**Рабочая группа по вопросам торможения
и ходовой части**

Правила № 55 (механические сцепные устройства)

**Предложение по дополнению 5 к поправкам серии 01
к Правилам № 55 (механические сцепные устройства)**

**Представлено Председателем неофициальной группы
по Правилам № 55***

Рис. 25 а

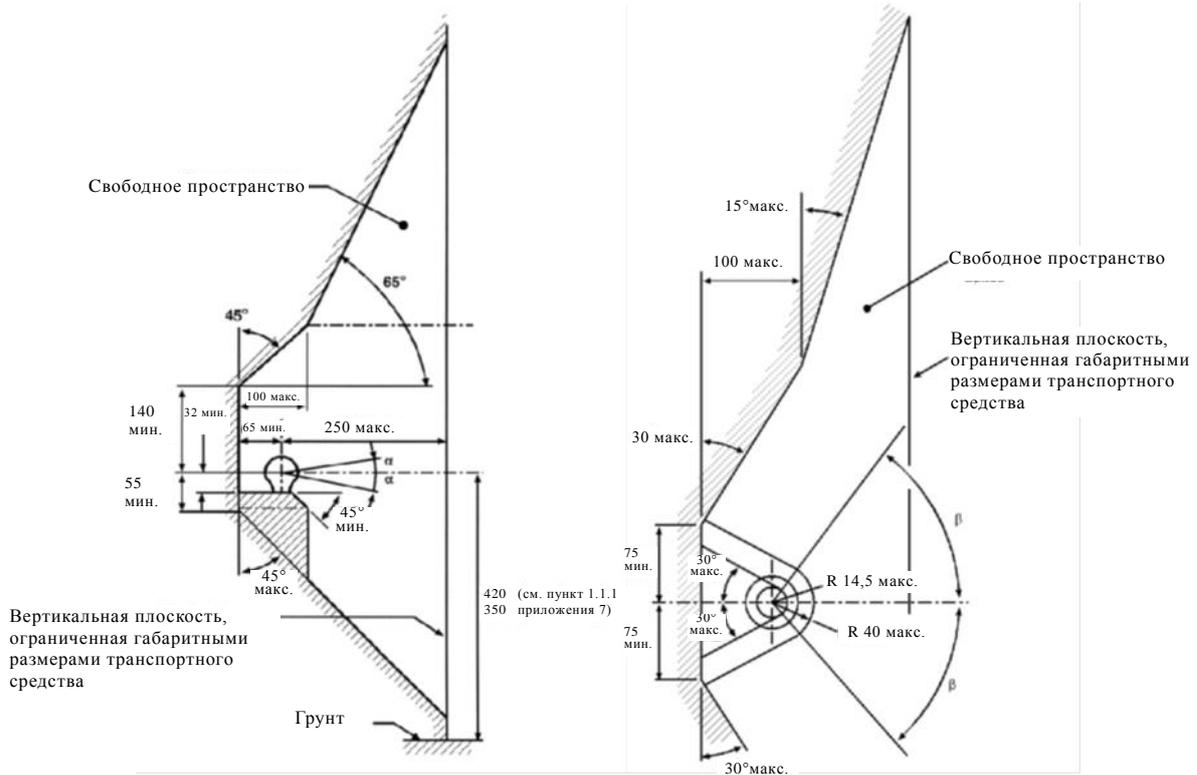
- 1.1.1.1 Свободное пространство, обозначенное на рис. 25 а и 25 b, может быть занято несъемным оборудованием, например запасным колесом, при условии, что расстояние от **центра шарового наконечника или центра крюка** до вертикальной плоскости, проходящей через наиболее удаленную назад крайнюю точку оборудования, не превышает ~~300~~ **250** мм. Оборудование должно монтироваться таким образом, чтобы обеспечивался надлежащий доступ для проведения сцепочно-расцепочных операций без какой-либо опасности для пользователя и без ущерба для углов отклонения сцепного устройства.

- образует в горизонтальной плоскости угол 60° слева или справа ($\beta = 60^\circ$, см. рис. 25);
- образует в вертикальной плоскости угол 10° сверху или снизу ($\alpha = 10^\circ$, см. рис. 25);

- 1.2.2 Должна быть обеспечена возможность безопасной эксплуатации сцепных головок/**тороидальных проушин сцепных тяг** в свободном пространстве вокруг шарового наконечника/**сцепного устройства крючкового типа**, указанном на рис. 25 а и 25 b вплоть до углов $\alpha = 25^\circ$ и $\beta = 60^\circ$.
- 1.2.3 Конструкция сцепного устройства, включая сцепную головку/**тороидальную проушину сцепной тяги**, предназначенную для использования на прицепах с центральной осью категорий O1 и O2, не должно допускать врезания сцепной головки/**тороидальной проушины сцепной тяги** в грунт в случае ее расцепления с основным сцепным устройством.
